Commission économique pour l'Europe**Comité des transports intérieurs****Forum mondial de l'harmonisation
des Règlements concernant les véhicules****176^e session**

Accord de 1958 :**Examen d'éventuels projets de rectificatifs à des Règlements ONU existants,
soumis par les groupes de travail****Proposition de rectificatif 2 à la révision 5 du Règlement
ONU n° 14 (Ancrages des ceintures de sécurité)****Communication du Groupe de travail de la sécurité passive****

Rectificatif 2 à la révision 5 du Règlement ONU n° 14 (Ancrages des ceintures de sécurité)

Figure 1, lire :

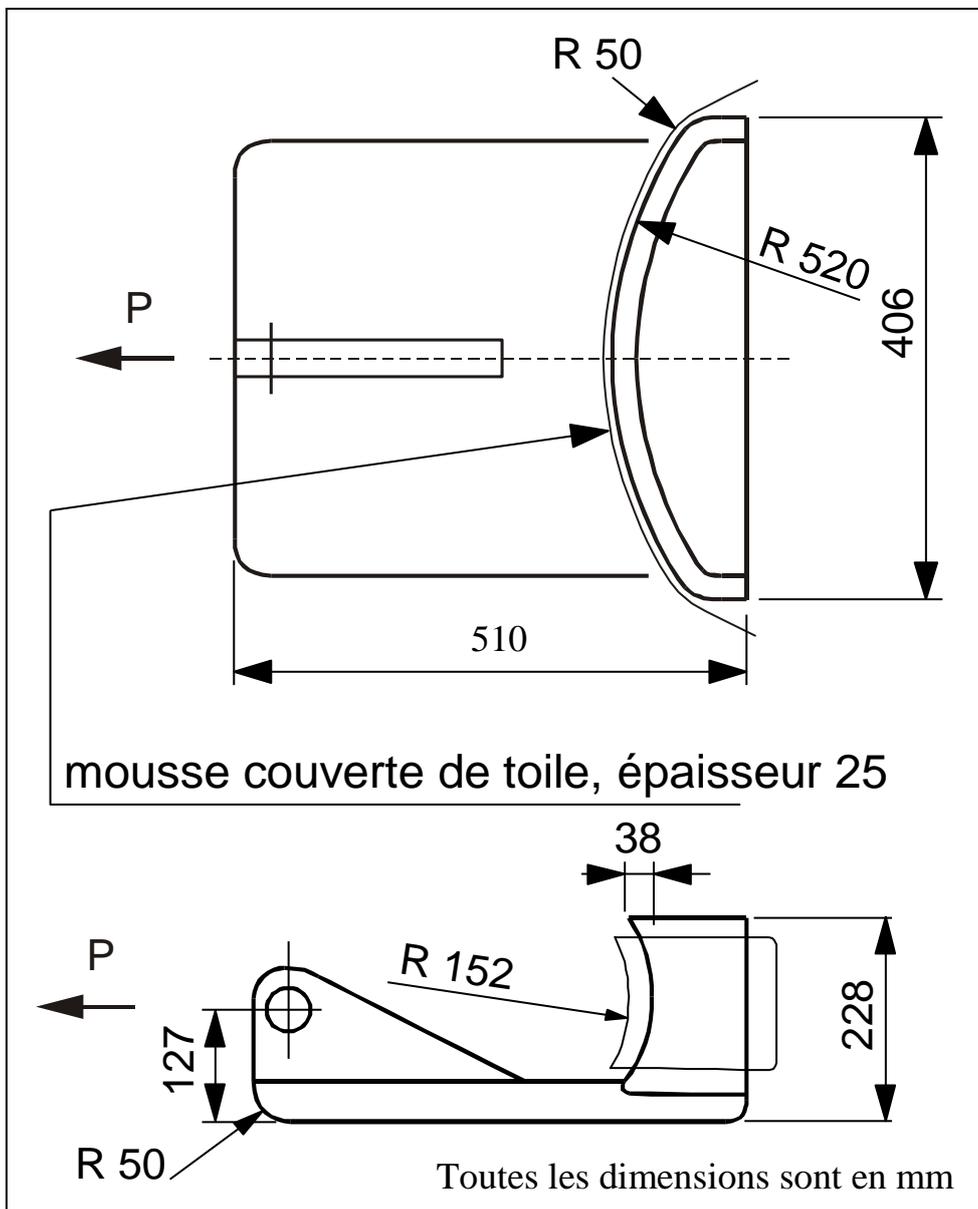
Annexe 5,
